科学技術・学術審議会
研究計画・評価分科会
宇宙開発利用部会
(第 28 回 H28.6.14)

**第 26 回宇宙開発利用部会における指摘事項のうち
小委員会にて検証を行う事項についての回答**

平成 28(2016)年 6 月 14 日

国立研究開発法人宇宙航空研究開発機構

【補足 I】分離部位における許容角速度の分析結果

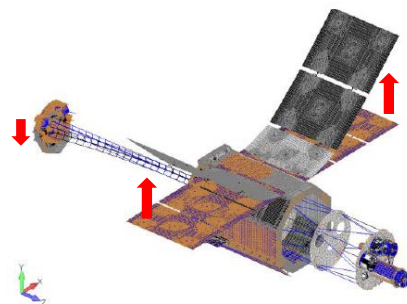
10 回転による分離を想定するのであれば、どのくらいで部位毎の分離をおこなうのか解析結果を示すこと。

構体は打上げ時の厳しい荷重に晒されるため、太陽電池パドル(SAP)と伸展式光学ベンチ(EOB)は収納された状態で打ち上げられ、軌道上で展開・伸展される。そのため、これらの展開・伸展後の状態は他の部位と比較して外荷重に弱い。下表に、許容荷重を超える荷重を発生させる角速度(許容角速度)を解析で求めた結果を示す。

下図に Z 軸回りの回転時の SAP の変形図を示す。図から SAP 取付部に大きな曲げモーメントが生じることがわかる。一方、SAP の Y 軸回りの回転については、SAP 取付部周辺に曲げモーメントが加わらないため、他の軸に比べて許容角速度がかなり大きくなるので省略した。

EOB の X 軸及び Y 軸回りについては、HXI プレートとそれに搭載されている観測機器が回転によって EOB を引っ張り、EOB の 22 段の各段の縦部材にほぼ同じ引張荷重が生じるため、各段の許容角速度もほぼ同じになる。

部位	回転軸 (注)	許容角速度 [deg/s]	許容荷重逸脱部位
SAP	Z 軸	約 150	SAP 取付部周辺
	X 軸	約 150	SAP 取付部周辺
EOB	Z 軸	約 125	EOB 衛星側取付部
	X 軸	約 90	EOB 各段
	Y 軸	約 90	EOB 各段
